HENVENDELSER MODTAGET I HØRINGSPERIODEN

FORSLAG TIL TILLÆG 12 TIL LOKALPLAN 310 TEGLVÆRKSHAVNEN

Høringssvar vedrørende: Tillæg 12 til lp 310 Teglværkshavnen - forslag til lokalplan

Københavns Flydedok og Skibsværft, økonomibygning, Scandiagade 15. Tegning af arkitekt O. Gundelach-Petersen 1918. Københavns Kommune Byggesagsarkiv.

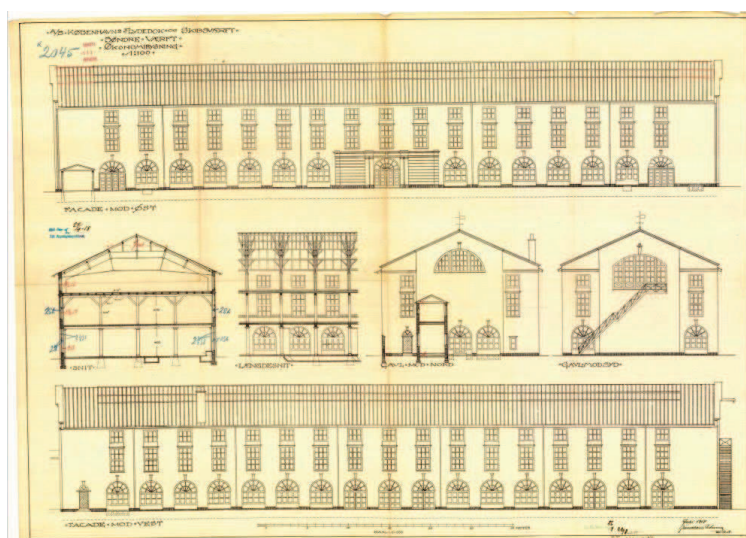
Bygningerne på planområdet er vurderet som bevaringsværdige, og det er yderst positivt, at bygherren vælger at bevare disse. Museet foreslår, at udskiftningen af vinduer samt en eventuel reetablering af overetagen på Scandiagade 15 sker med inspiration fra den oprindelige 3-etagers bygning af O. Gundelach-Petersen, jf. nedenstående tegning.

Kort I

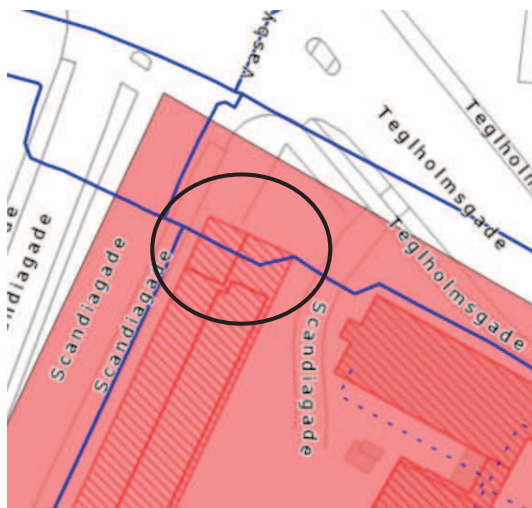
HOFOR skal hermed gøre opmærksom på, at der inden for byggefeltet er placeret en forsyningsledning ejet af HOFOR, jf. kort I. Der er tale om en nyere duktil vandledning etableret i 2018 som erstatning for en ældre støbejernsledning fra 1911. Ifølge byggelederen blev ledningen placeret det pågældende sted, da eksisterende lednings- og kabelinfrastruktur i vej og fortov allerede optog den tilgængelige plads. Dette forhold vurderes fortsat at kunne vanskeliggøre en eventuel omlægning af vandledningen.

Endvidere gør HOFOR opmærksom på, at der langs Scandiagade forefindes adskillige forsyningsledninger, ligeledes ejet af HOFOR, jf. kort II. Disse ledninger er i risiko for at blive beskadiget i forbindelse med udgravningsarbejder relateret til det planlagte byggeri, som illustreret i lokalplanforslagets tegning 5b. Blandt disse installationer findes også en støbejernsledning, som er særlig sårbar over for tæring og brud ved jordarbejder. Det er derfor afgørende, at der i den videre planlægning og projektering tages nødvendige forholdsregler for at beskytte HOFORs ledningsanlæg og sikre fortsat drift og adgang.
